Změnový list číslo 182A	
Identifikace akce	
Název akce:	Výstavba Multifunkční sportovní a kulturní haly v Brně
Číslo akce SMVS:	-
Objednatel:	I. Statutární město Brno II. ARENA BRNO, a. s. III. Brněnské komunikace a.s. IV. Teplárny Brno, a.s.
Zastoupen:	Objednatelem
Zhotovitel:	HOCHTIEF CZ a.s., Plzeňská 16/3217, 150 00 Praha 5
TDI:	-
Projektant:	Projektová dokumentace 1 - Arch.Design, s.r.o. a A PLUS a.s. Projektová dokumentace 2 - PK OSSENDORF s.r.o.
Předmět změnového listu	
Nasvětlení schodnic - Otvory do prefa konstrukcí	
Část díla dotčená změnovým listem	
SO 101 Hala ASŘ	
Popis změny, popis technického řešení	
Původní řešení dle smluvní (tendrové) dokumentace :	
Projektová dokumentace 1 neuvažovala s nasvětlením schodnic.	
Nové řešení :	
Změnou dochází k zásahům spočívajícím v dodatečném vrtání a s ním spojenou likvidací sutě do již vyrobených anebo osazených prefa konstrukcí tribunových stupňů (schodnic). V případě dosud nevyrobených tribunových stupňů změnou dochází k doplnění trubek kopoflex do předem připravených otvorů. Doplnění kabeláže, napájení a ovládání nasvětlení bude řešeno v samostatném ZL 182B.

Soupis: ZL 182A - Nasvětlení schodnic - Otvory do prefa konstrukcí

HLEDISTE 5+6 XP - ST 12M TS

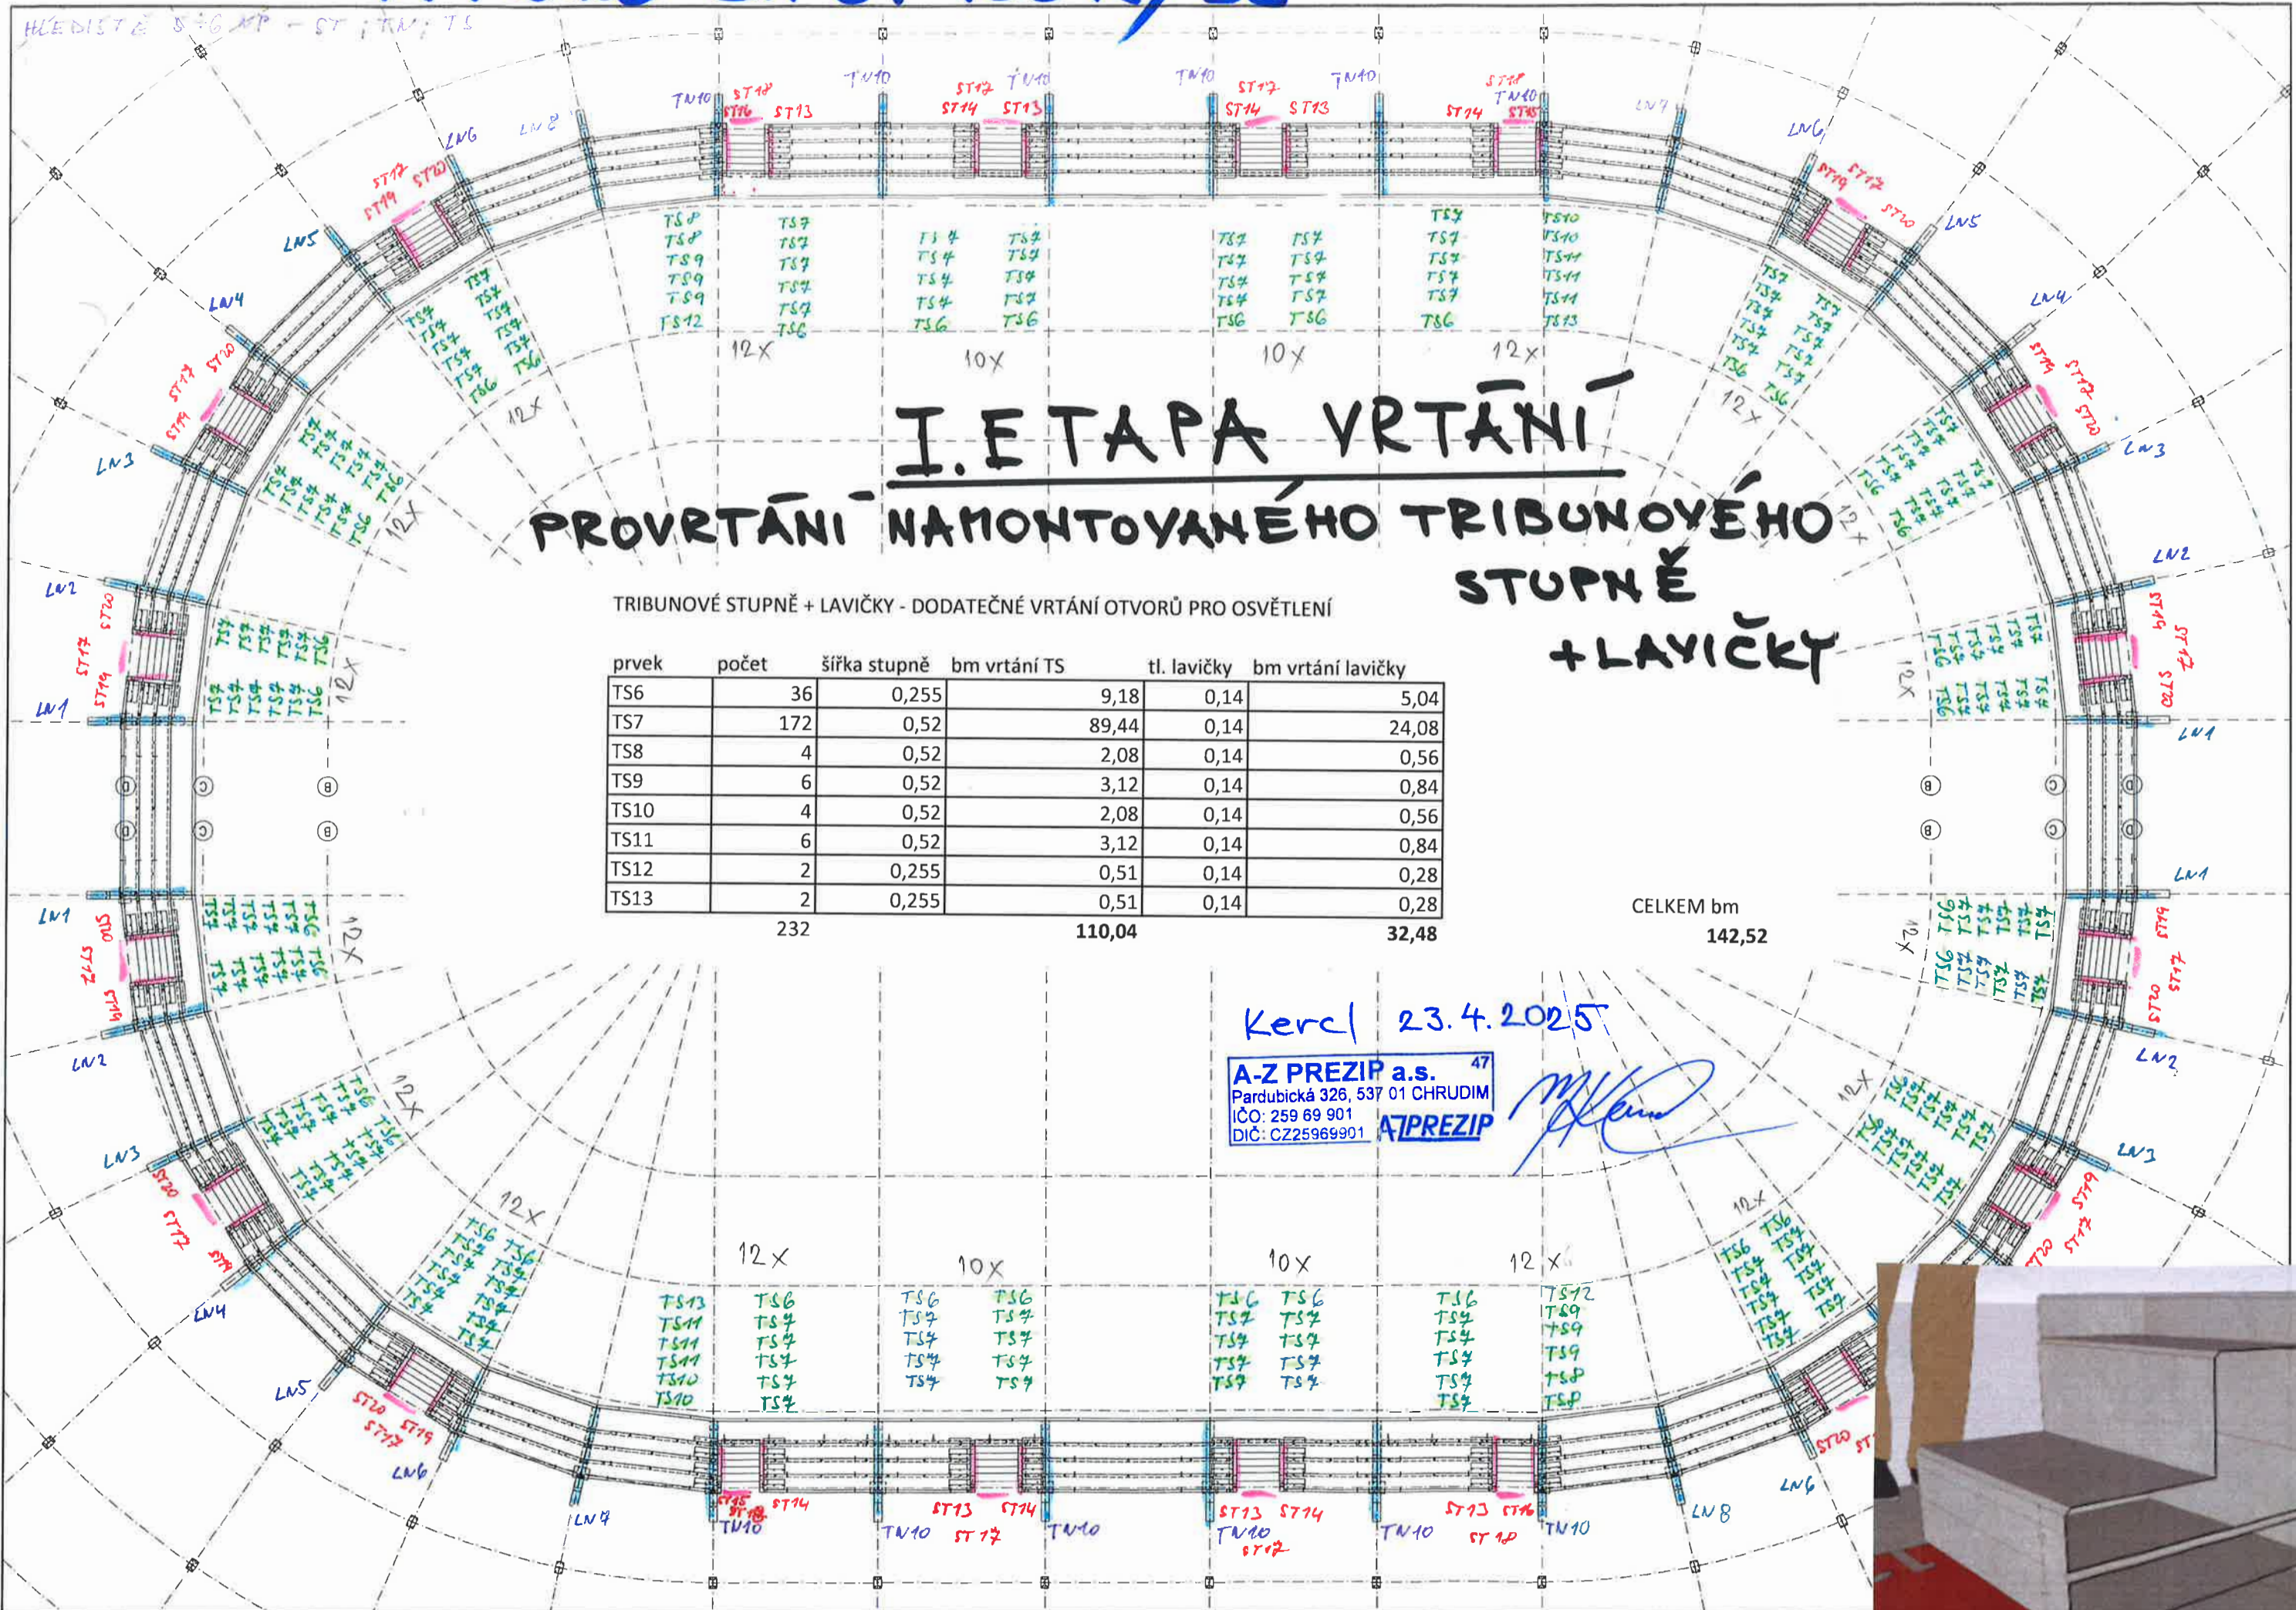
I. ETAPA VRTÁNÍ PROVRTÁNÍ NAMONTOVANÉHO TRIBUNOVÉHO STUPNĚ + LAVIČKY

TRIBUNOVÉ STUPNĚ + LAVIČKY - DODATEČNÉ VRTÁNÍ OTVORŮ PRO OSVĚTLENÍ

prvek	počet	šířka stupně	bm vrtání TS	tl. lavičky	bm vrtání lavičky
TS6	36	0,255	9,18	0,14	5,04
TS7	172	0,52	89,44	0,14	24,08
TS8	4	0,52	2,08	0,14	0,56
TS9	6	0,52	3,12	0,14	0,84
TS10	4	0,52	2,08	0,14	0,56
TS11	6	0,52	3,12	0,14	0,84
TS12	2	0,255	0,51	0,14	0,28
TS13	2	0,255	0,51	0,14	0,28
	232		110,04		32,48

CELKEM bm
142,52

HLEDIŠTĚ - II. ETAPA VÝSTAVBY - TRIBUNOVÉ STUPNĚ

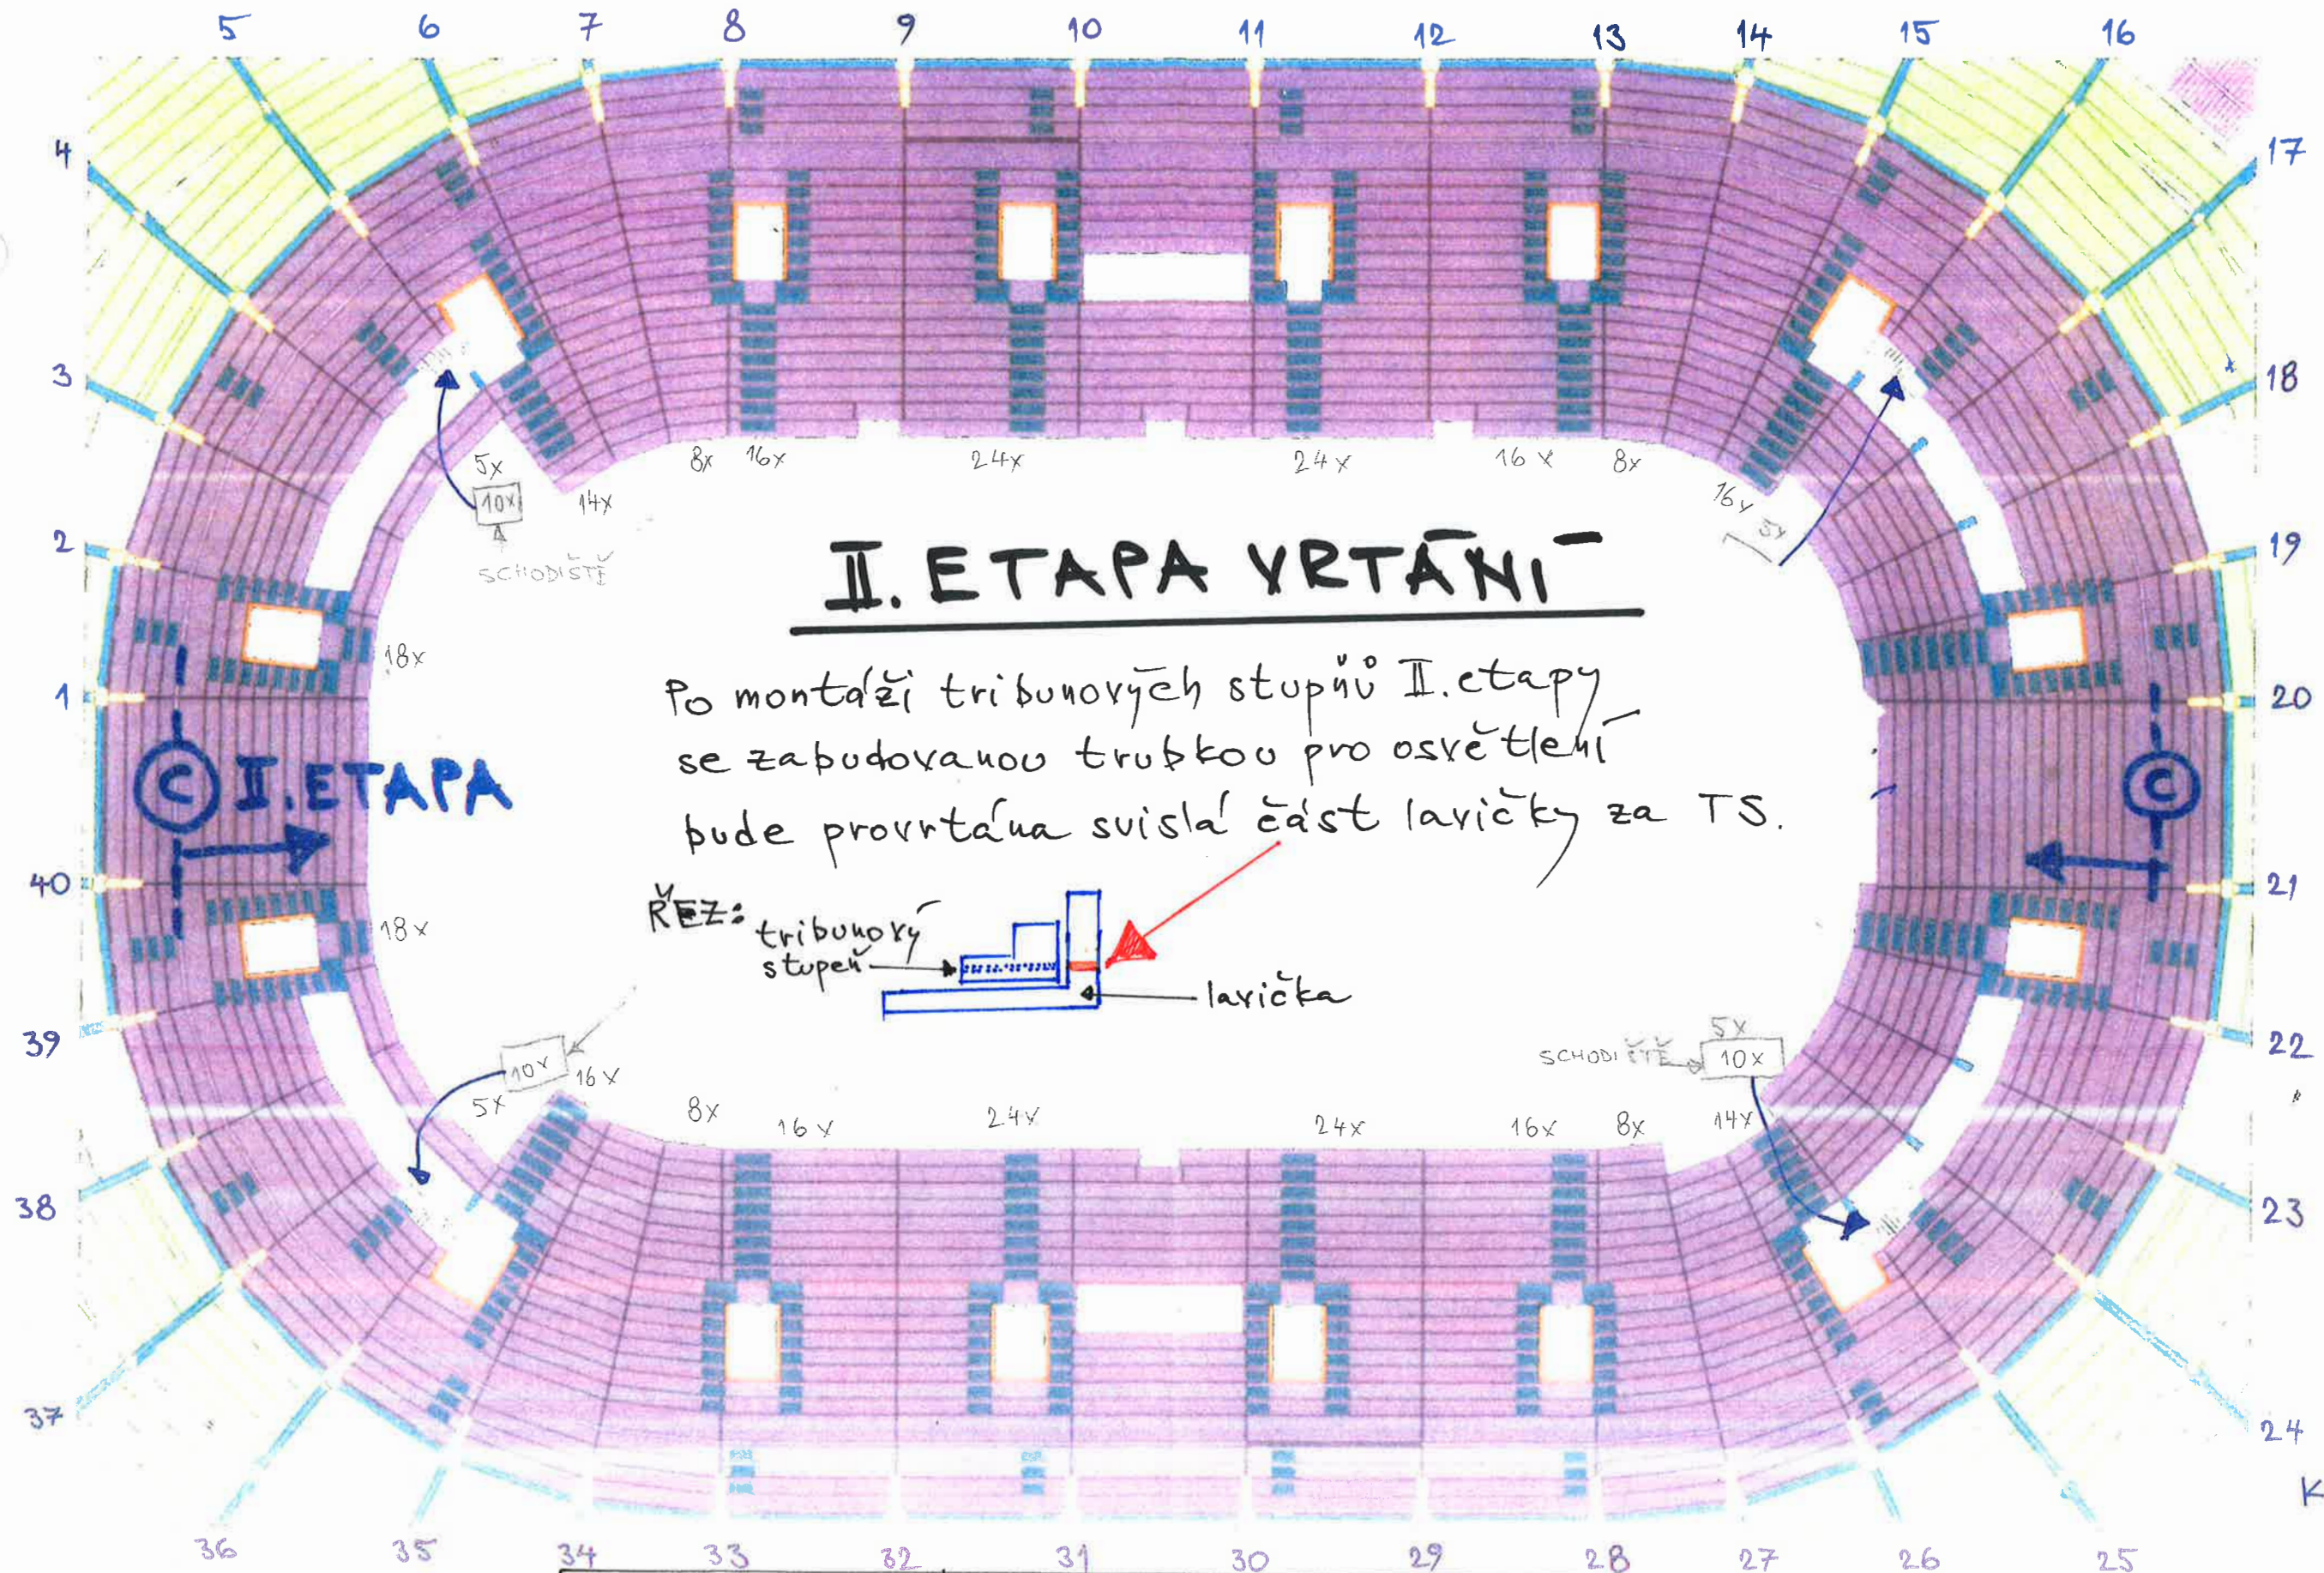
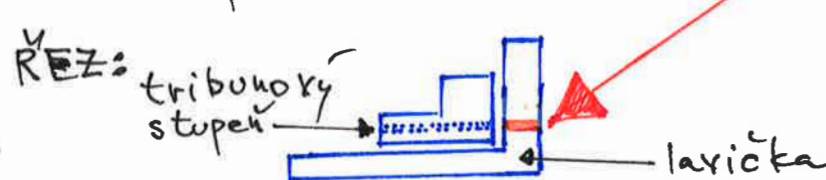
II. ETAPA VRTÁNÍ

Po montáži tribunových stupňů II. etapy se zabudovanou trůbkou pro osvětlení bude provrtána svislá část lavičky za TS.

prvek vrtání	počet	tl. vrtání	celkem bm
lavicka	376 KS	0,14 m	52,64

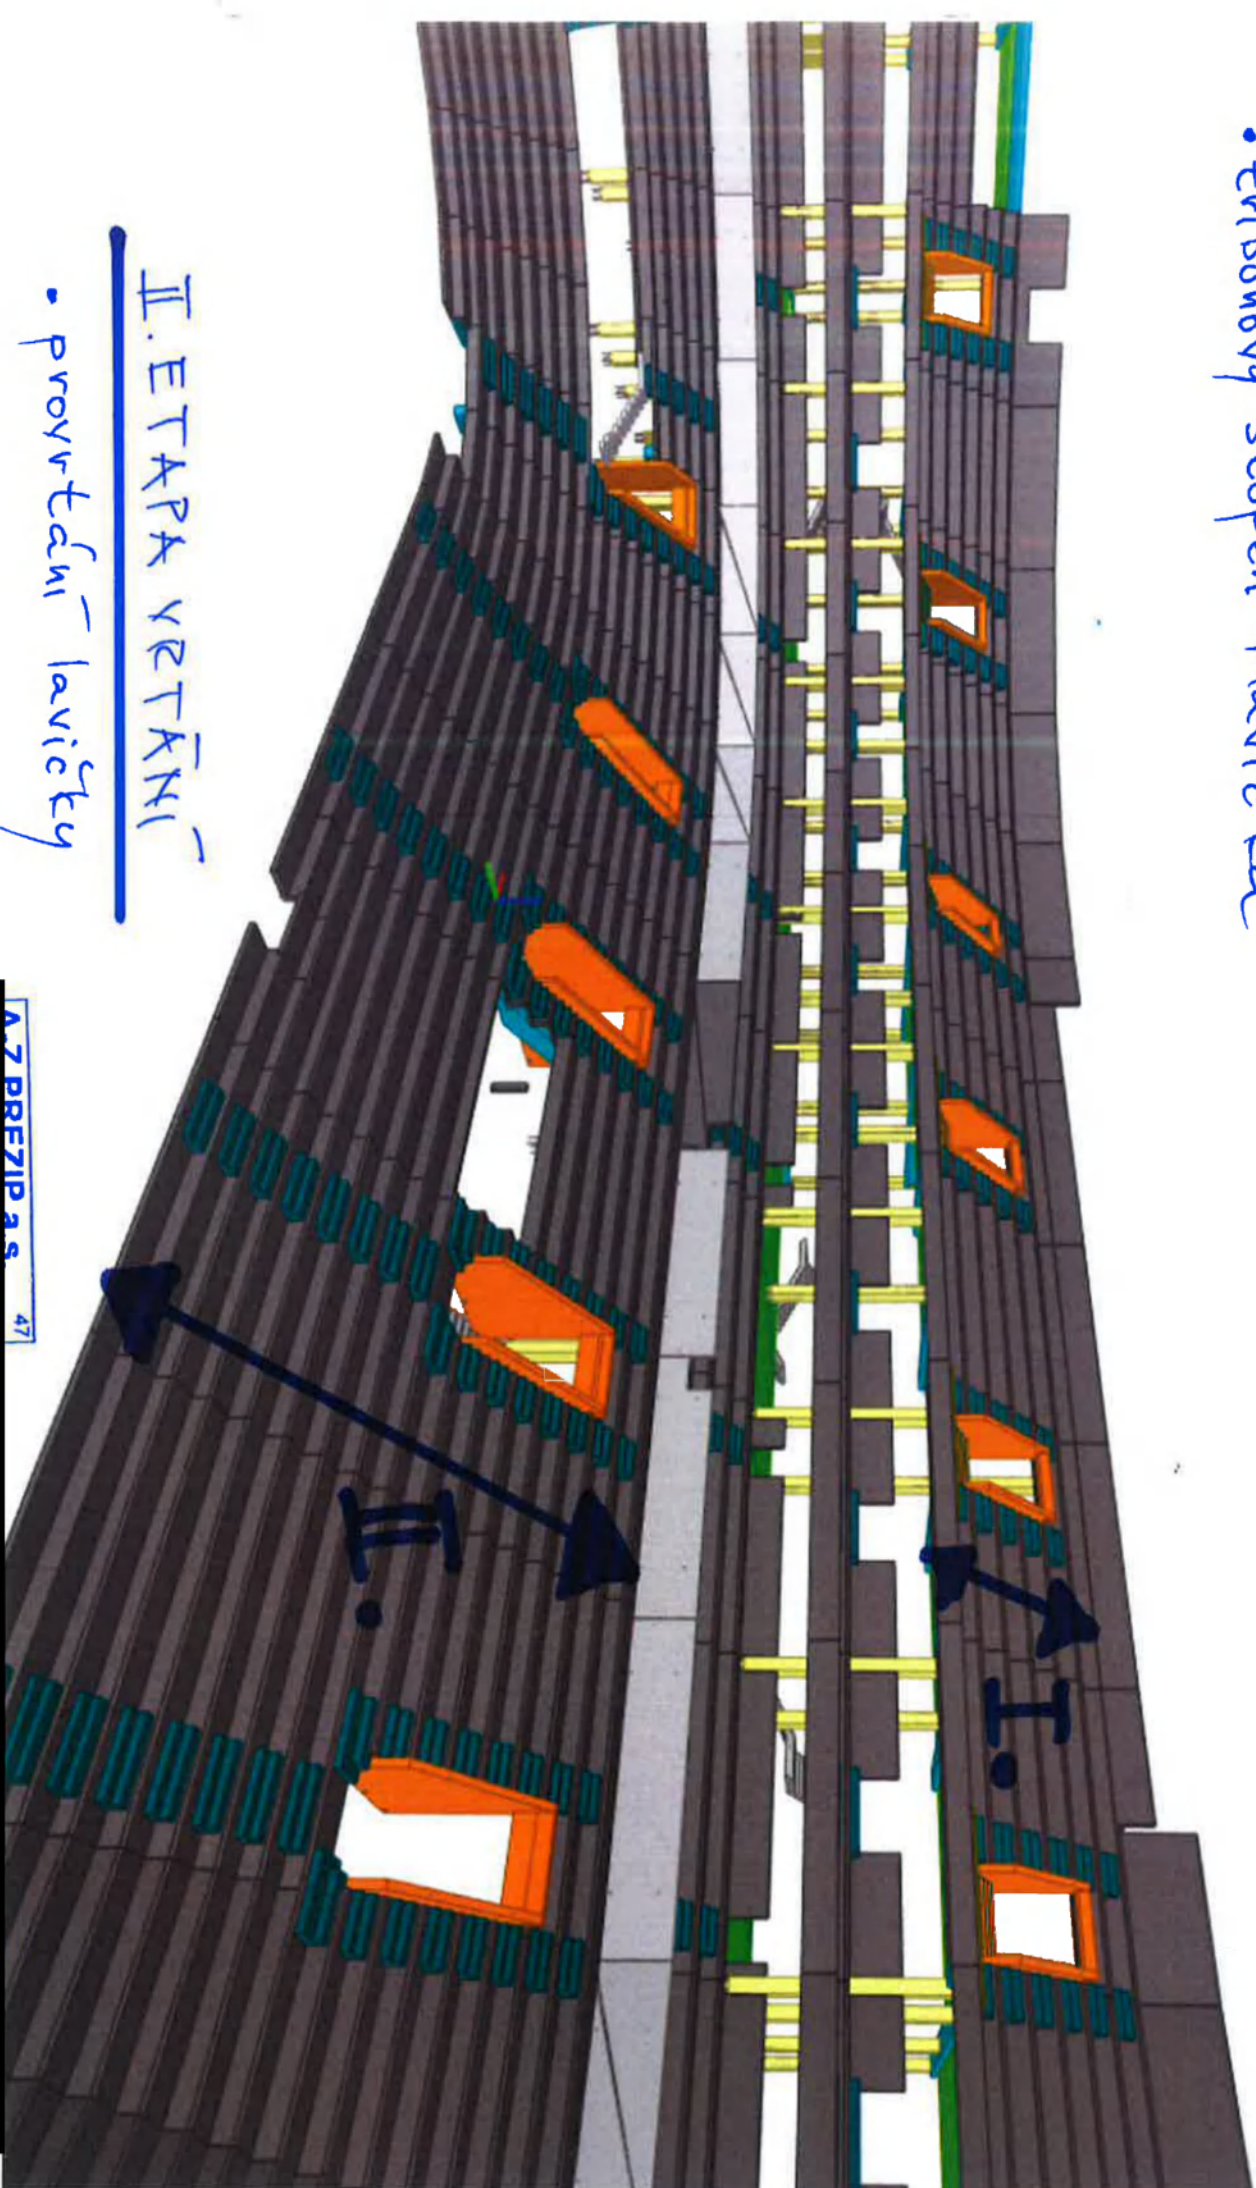
I. ETAPA VRĚTKNÍ

- tribunový stupěň + lavička

II. ETAPA VRĚTKNÍ

- provrtnění lavičky
